ELSA TORRES ARENALES
INTERVENTORIA
NIT. 63323375-2

INT-MALLAVIALALCTEUSAQUILLO-523-2023

CONTRATO No. 252-2023 CTO INTERV (88736) "REALIZAR LA INTERVENTORÍA TÉCNICA, ADMINISTRATIVA, FINANCIERA, JURÍDICA, SOCIAL, AMBIENTAL Y SISO AL CONTRATO DE OBRA PUBLICA QUE TENDRÁ POR OBJETO EJECUTAR A PRECIOS UNITARIOS FIJOS Y A MONTO AGOTABLE, LAS OBRAS Y ACTIVIDADES NECESARIAS PARA LA CONSERVACIÓN DE LA MALLA VIAL LOCAL E INTERMEDIA, Y ESPACIO PUBLICO DE LA LOCALIDAD DE TEUSAQUILLO, EN LA CIUDAD DE BOGOTÁ D.C DE CONFORMIDAD CON LOS ESTUDIOS PREVIOS Y ANEXO TÉCNICO"

ASUNTO: SOLICITUD DE PROROGA Y ADICION No.1 CONTRATO DE OBRA FDLT-606-2024

2. CIV 13001457 KR 43 ENTRE CLL 25B Y AC 26

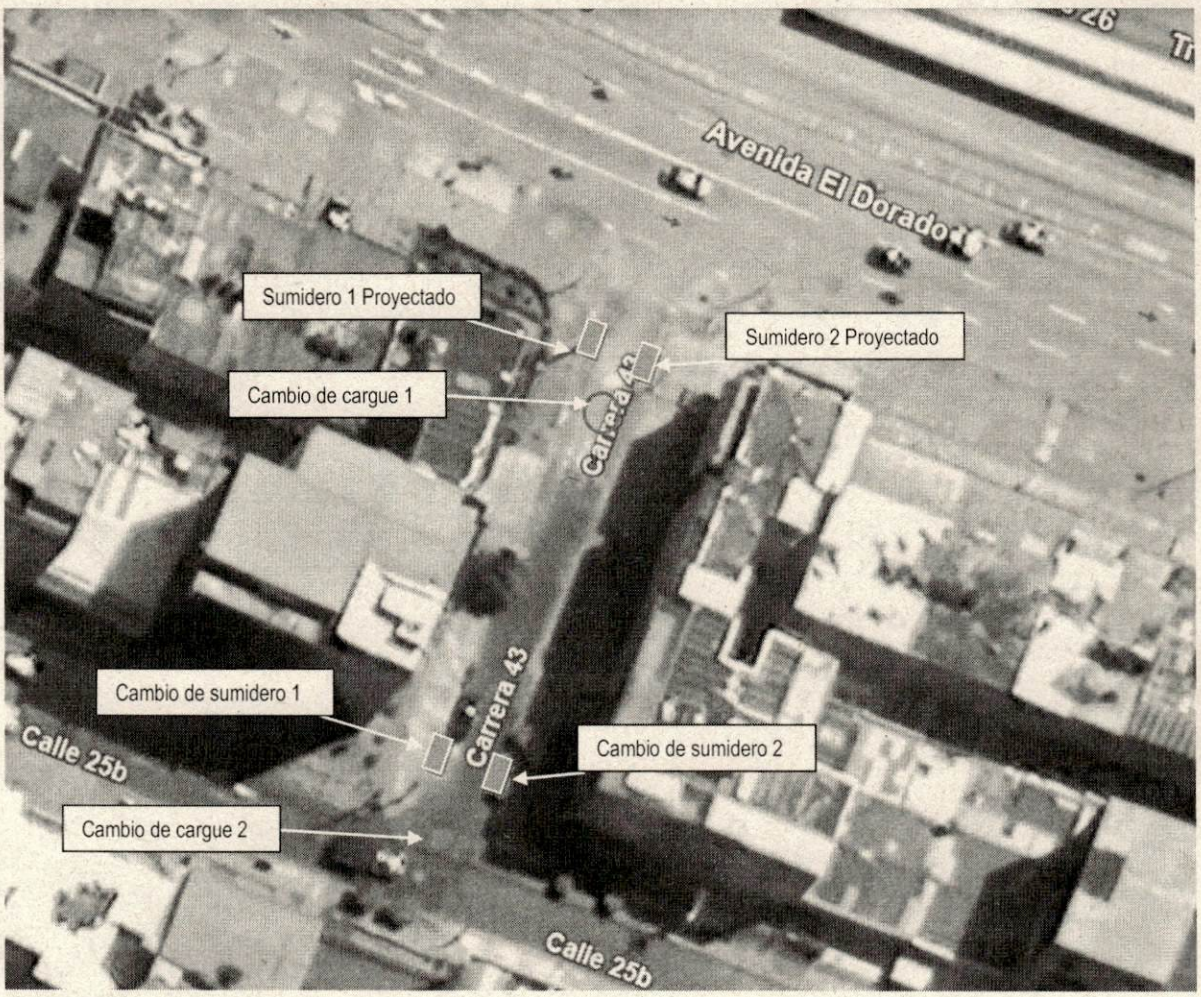
Para este CIV, se indica por parte del profesional que deberán realizarse dos (02) sumideros combinados hacia la AC 26 y reemplazar los dos (02) sumideros ubicados hacia la CLL 25 B (deberán ser sumideros combinados según norma). Adicionalmente, se deberán cambiar los dos (02) cargues existentes sobre la KR 43 y hacer el cambio de la red existente a 12 pulgadas.

La ubicación sugerida para los sumideros y actividades mencionadas es la que se muestra:

Al igual que para el CIV anterior, se podrá considerar la construcción de un pozo para la conexión de los sumideros existentes y que deberán ser reemplazados de ser necesario.
